Autorité environnementale
conseil général de l'Environnement et du Développement durable
www.cgedd.developpement-durable.gouv.fr

**Avis délibéré de l'Autorité environnementale
sur l'aménagement du pont à la Charité-sur-
Loire (58)**

n'Ae : 2015-46

Figure 3 : carte IGN des alentours de la Charité-sur-Loire avec le réseau routier et la localisation des ponts de Fourchambault et de Pouilly-sur-Loire (source : géoportail)

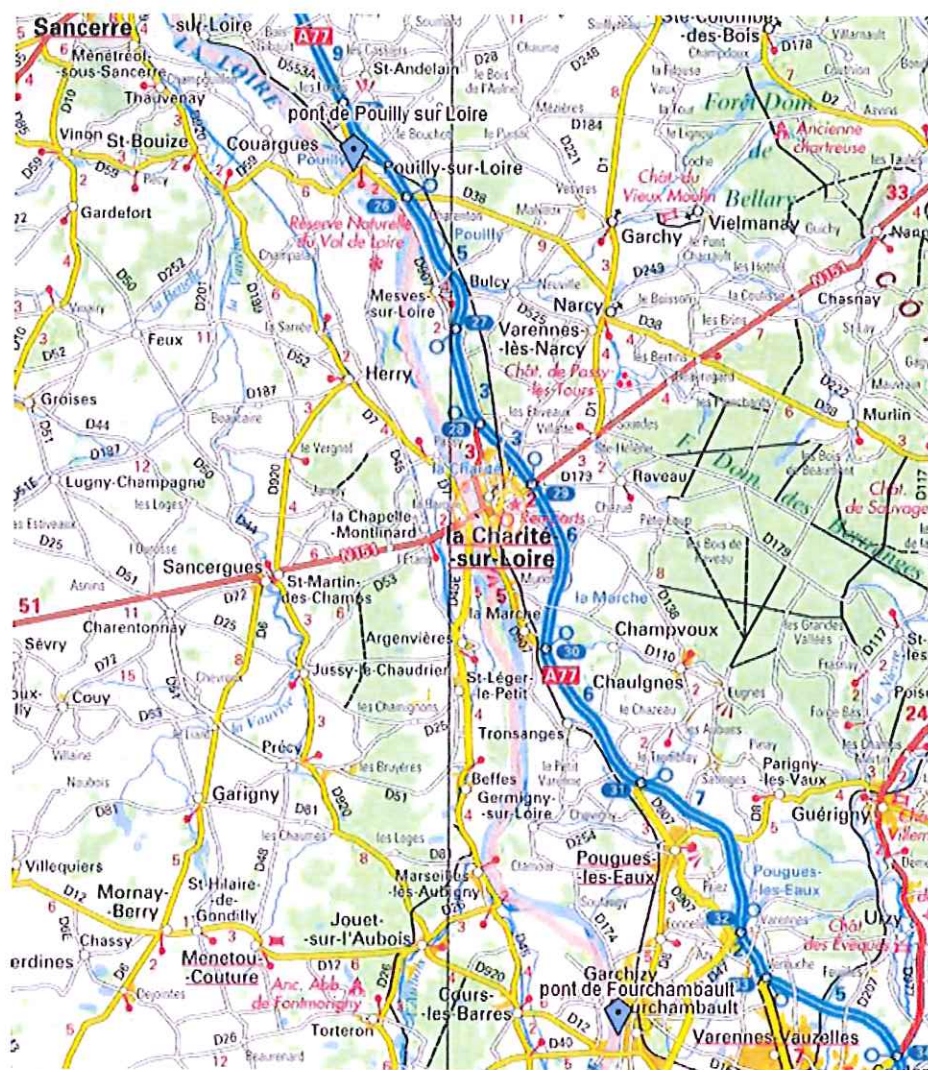
L'Ae recommande d'intégrer à l'étude d'impact une carte mettant en évidence les grands axes de circulation et les ponts franchissant la Loire les plus proches de la Charité-sur-Loire.
